大間原子力発電所  
基準津波の策定について  
(コメント回答)  
(補足説明資料)

2020年6月19日  
電源開発株式会社

# 指摘事項(1/4)

2-1. OM5地点(6/10): OM5-3孔及びOM5-4孔のボーリングコア対比写真

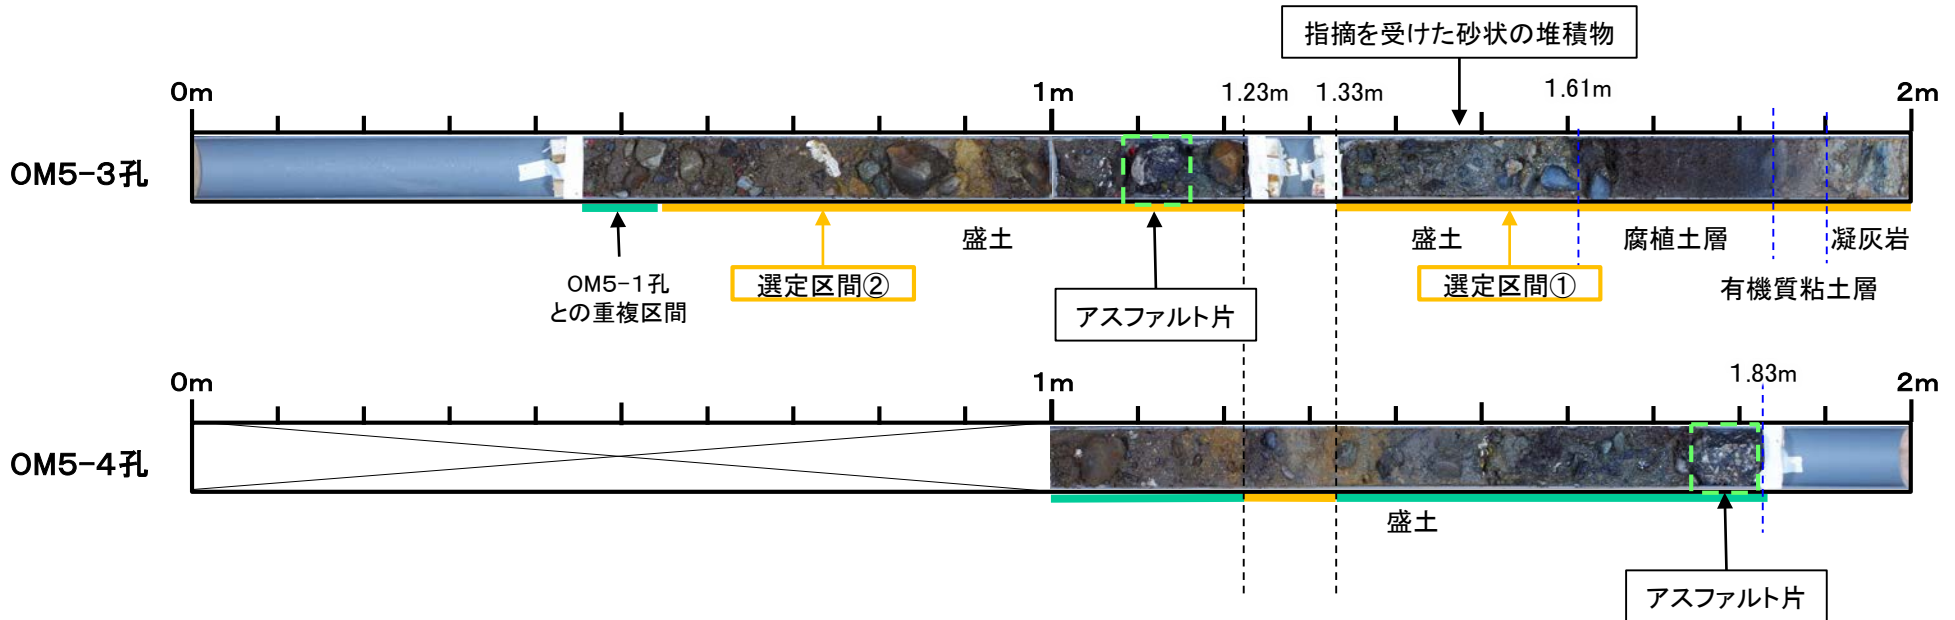
No.	項目	指摘時期	コメント内容	掲載箇所
S5-39	津波堆積物	現地調査 (H30.11.15)	津波堆積物ボーリングコアに関して、OM5のリカバリー孔の深度1.5m付近の砂状の堆積物について、堆積物中の礫の状況など再度確認し、イベント堆積物等であるか否か再度検討し説明すること。 また、リカバリー孔についても審査会合資料として説明するとともに、補足説明資料等で該当データを提示すること。	P.53~P.77 机上配布資料 P.1~P.71

上表の指摘事項に対する回答として、OM5-3孔のリカバリー孔の深度1.5m付近の砂状の堆積物について、他のリカバリー孔を含めて統合柱状図を再度確認した結果、盛土であったことを示す(P.61参照)。

【現地調査での指摘について】

- 指摘を受けたOM5-3孔の「砂状の堆積物」(深度1.33m~1.61m)は、細~中粒の角~円礫を含み、マトリクスはシルト質細粒砂からなる砂礫である。
- この「砂状の堆積物」は、(i)下端境界が明確であり、(ii)淘汰が悪く、(iii)層理構造が認められず、(iv)同様な層相を示す上位区間にはアスファルト片が混入することから、イベント堆積物でなく、盛土と判断される。
- なお、OM5-3孔から0.5m~1m程度位置をずらして掘削したOM5-4孔では、「砂状の堆積物」より深い深度1.83mまで同様な層相を示す盛土であり、アスファルト片が混入する。
